CITTÀ METROPOLITANA DI GENOVA

Atto N. 1975/2021

Oggetto: MODIFICA DELL'AUTORIZZAZIONE INTEGRATA AMBIENTALE RILASCIATA AD AMIU GENOVA S.P.A., AI SENSI DEL D.LGS. N. 152/2006, PARTE II, TITOLO III-BIS, CON ATTO DIRIGENZIALE N. 1186/2018 E S.M.I., PER LA GESTIONE DEL NUOVO INVASO SCARPINO 3 DELLA DISCARICA PER RIFIUTI NON PERICOLOSI SITA IN COMUNE DI GENOVA LOC. SCARPINO. MODIFICA ALLE MODALITÀ DI GESTIONE DEL PERCOLATO PRODOTTO DA S3.

Figura 1 – Schema idraulico finale con VPO definitiva.

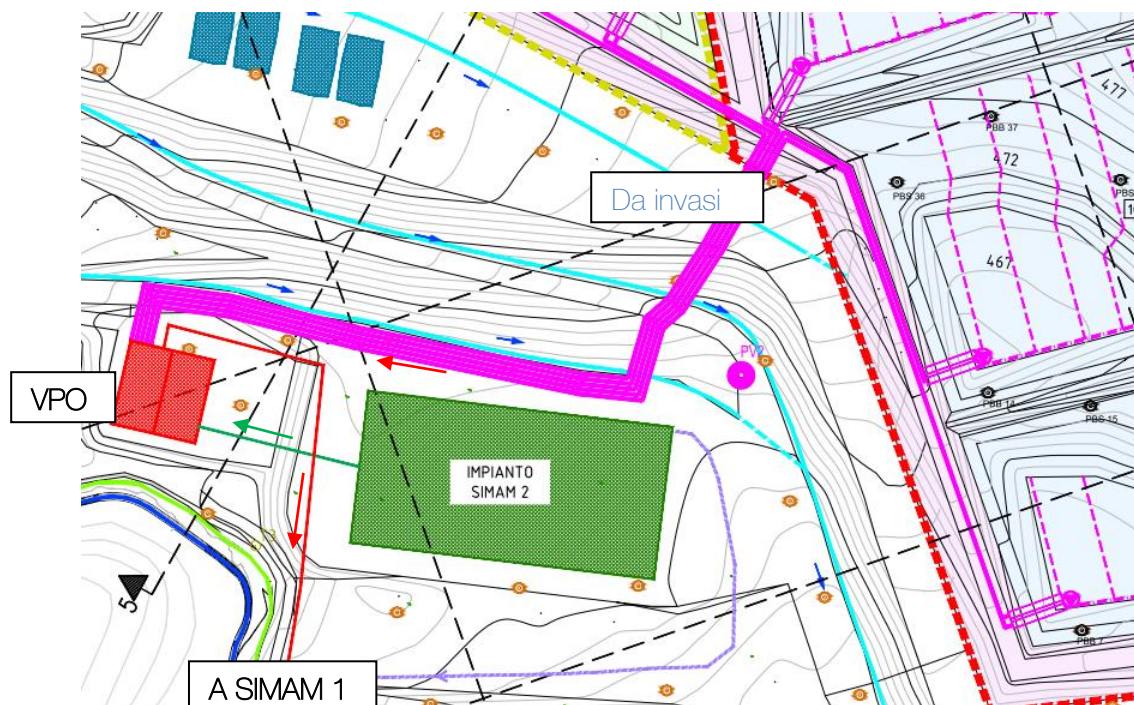
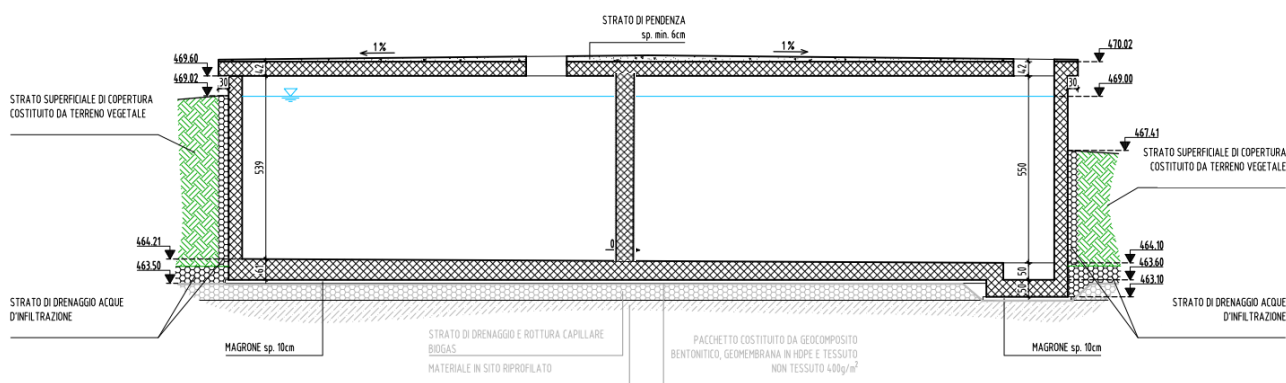
2. UBICAZIONE VASCA VPO

L'ubicazione di tale bacino è riportata all'interno dell'elaborato grafico B.02 “Sistema di gestione del percolato – Fase definitiva - Planimetria” di cui si riporta di seguito uno stralcio.

La vasca verrà realizzata in calcestruzzo armato gettato in opera, così come previsto e precedentemente approvato per la costruzione della vasca BRF.

Figura 11: Schematizzazione del sistema di gestione del percolato prodotto dall'invaso di Scarpino 3

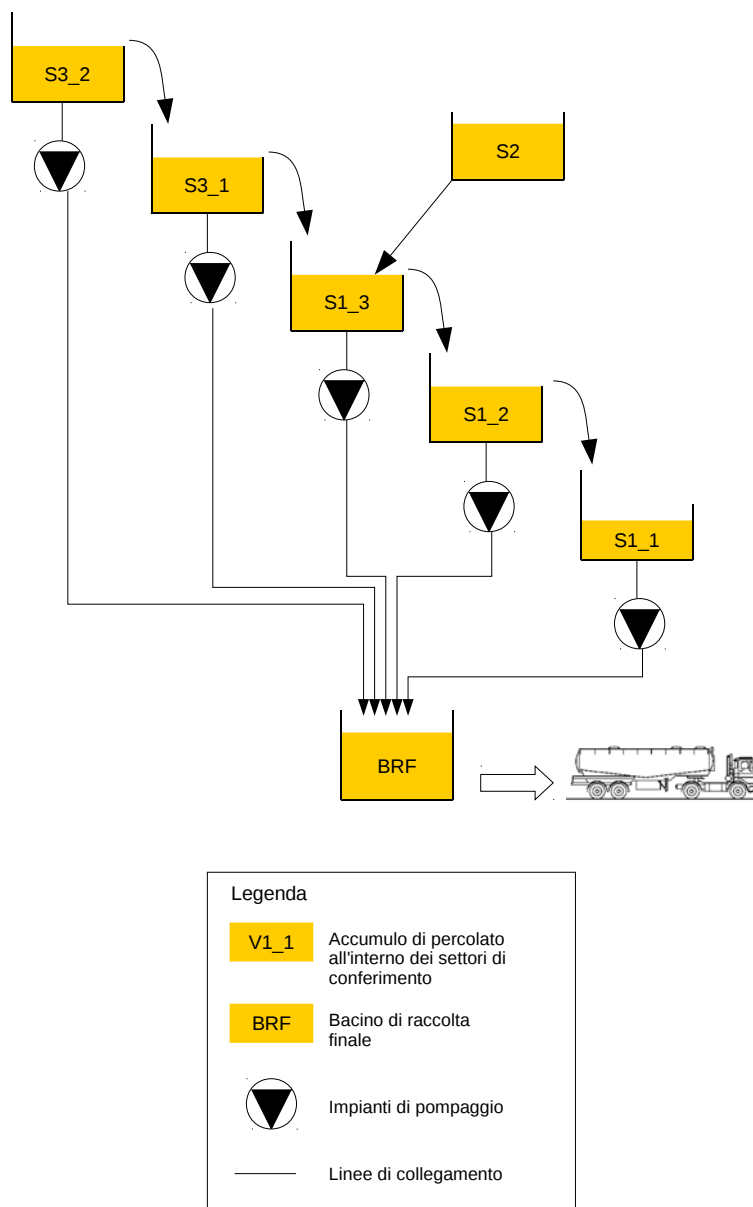
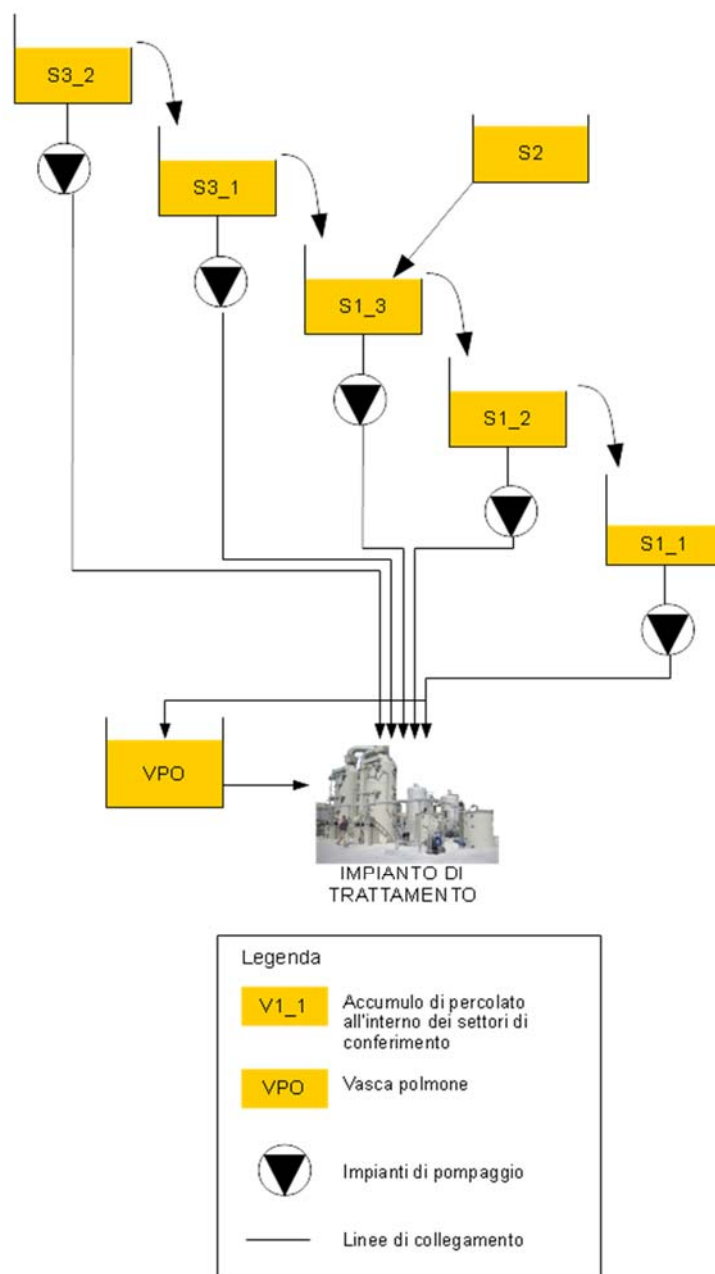
Il sistema di gestione del percolato in progetto è schematizzato dall'insieme degli elementi impiantistici rappresentati in Figura 11.

L'impianto di trattamento del percolato sarà alimentato direttamente dal sistema di estrazione presente all'interno degli invasi.

4. RISPOSTA “PUNTO 2” NOTA PROT. N. 46902 DEL 24.09.2019 DELLA CITTÀ METROPOLITANA DI GENOVA

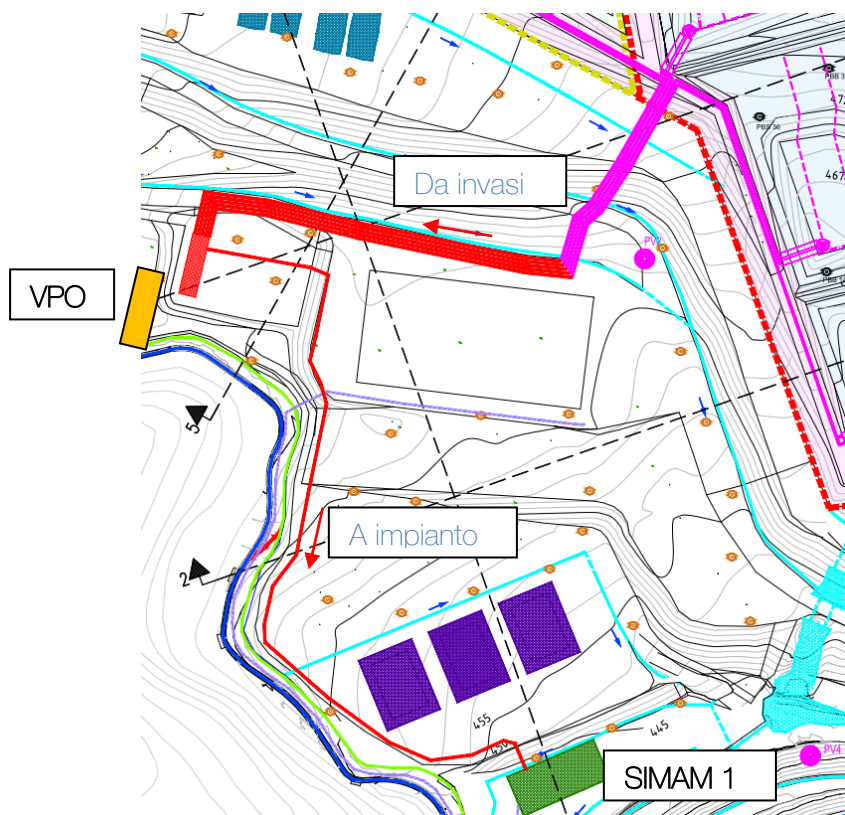
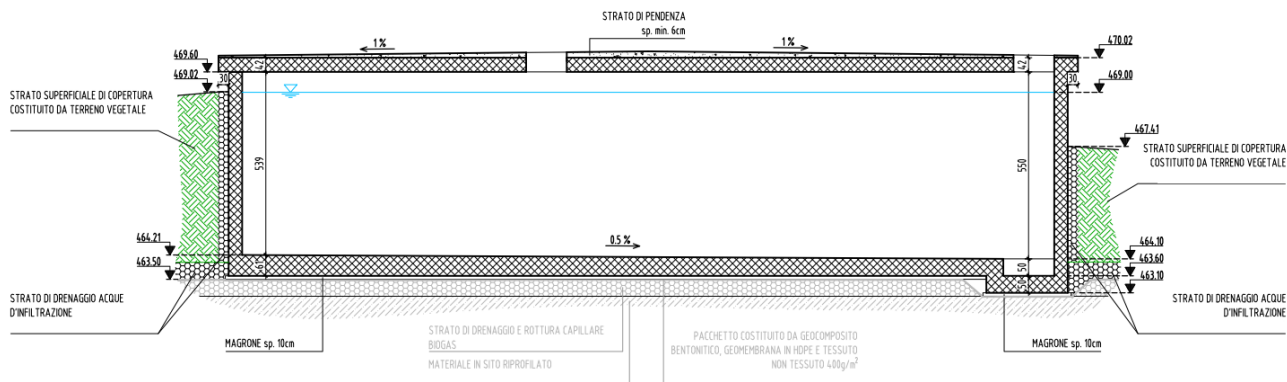
La vasca “VPO” definitiva sarà ubicata nella medesima area ove è prevista la costruzione della vasca BRF approvata che, a seguito dell'approvazione della presente modalità di gestione del percolato, non verrà realizzata.

La vasca VPO verrà realizzata in calcestruzzo armato gettato in opera, così come era previsto per la costruzione della vasca BRF.

A tale vasca arriveranno n. 5 tubazioni, una per ogni punto di estrazione del percolato previsto dal progetto P1, poste nella parte sommitale. La vasca VPO presenterà uno scarico di fondo collegato ad una tubazione con la quale il percolato verrà trasportato a gravità all'impianto SIMAM 1 per il trattamento.

Figura 3: Volumi di percolato da stoccare temporaneamente, fino al completo svuotamento degli invasi – Condizione ordinaria

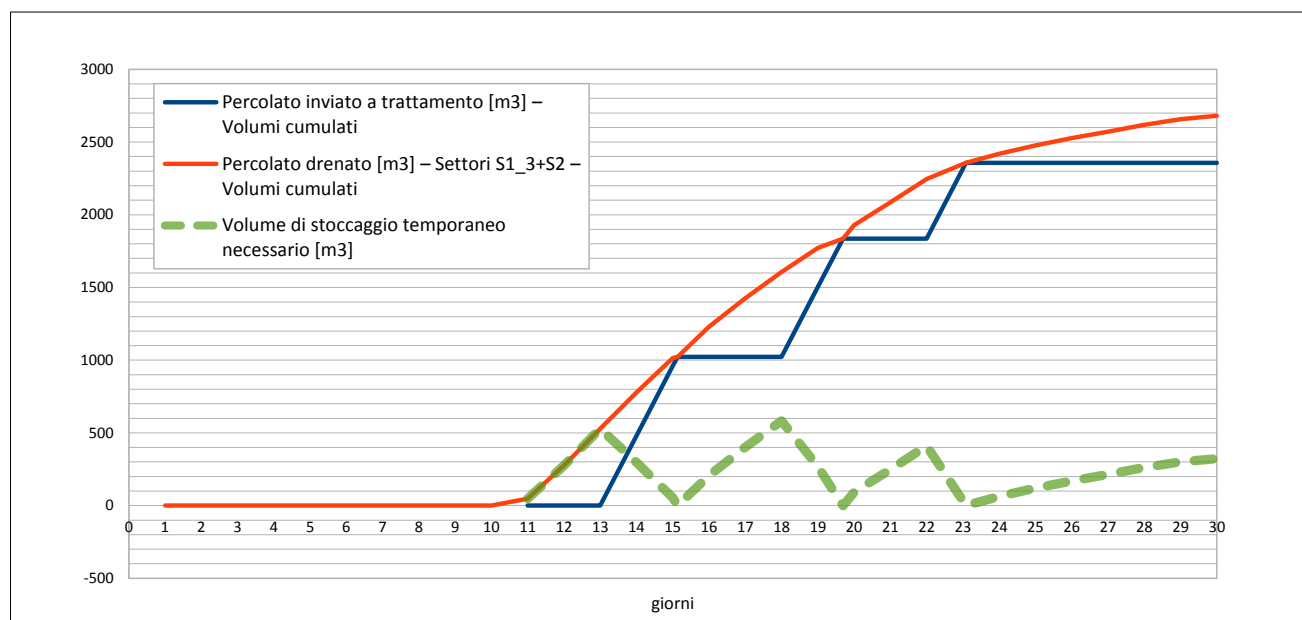
Il volume di percolato risulta diverso da zero per una mera rappresentazione grafica in cui si è considerato un funzionamento continuo delle pompe a blocchi di 24 ore.

Discretizzando ulteriormente il tempo di funzionamento delle pompe, il grafico che ne deriva è il seguente:
